SPIS TREŚCI

zestaw 1 [zam.: 02.07.2018]	2
zestaw 2 [zam.: 03.07.2018]	8

PAKIET 1
Łóżko szpitalne**1****Pytanie:**

L.p. 36

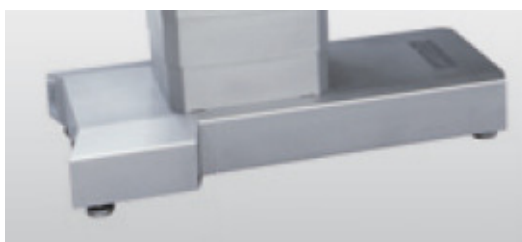
Czy Zamawiający wyrazi zgodę za zaoferowanie stołu operacyjnego wyposażonego w osłonę mieszkową umieszczoną tylko na połączeniu blatu z kolumną, jak na poniższej wizualizacji?

Jest to rozwiązanie stosowane przez wielu producentów stołów operacyjnych, pozwalające na ochronę elementów stanowiących połączenie stołu z blatem – dotyczy l.p. 36

NIE. Zamawiający podtrzymuje zapisy SIWZ.
